新竹縣政府工程查核代表照片表

工程名稱：北埔鄉南坑村3鄰道路災害復建等兩件工程

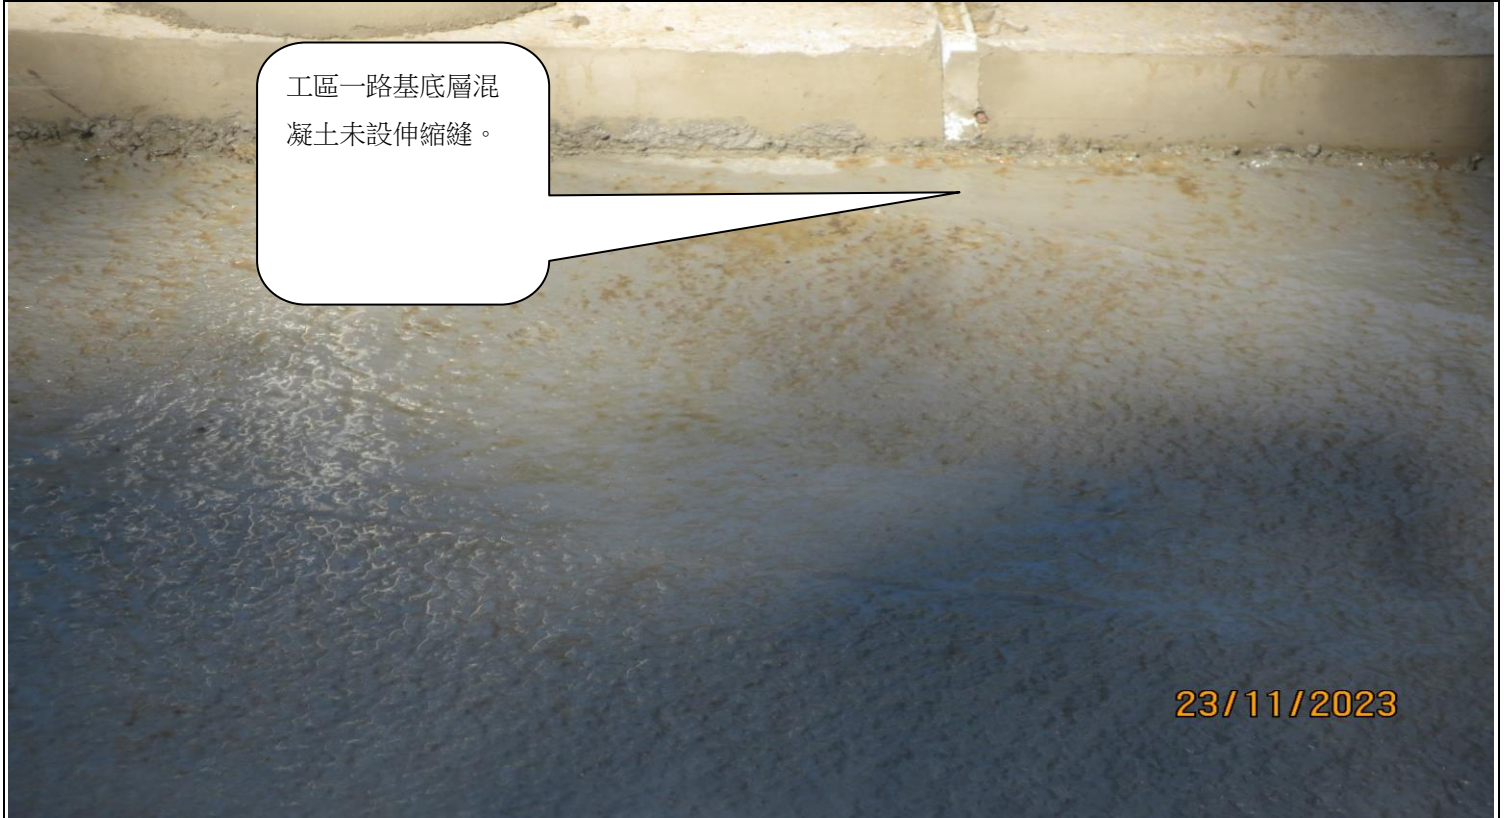
工區一鋼板護欄混凝土基座邊角局部破損，影響美觀。
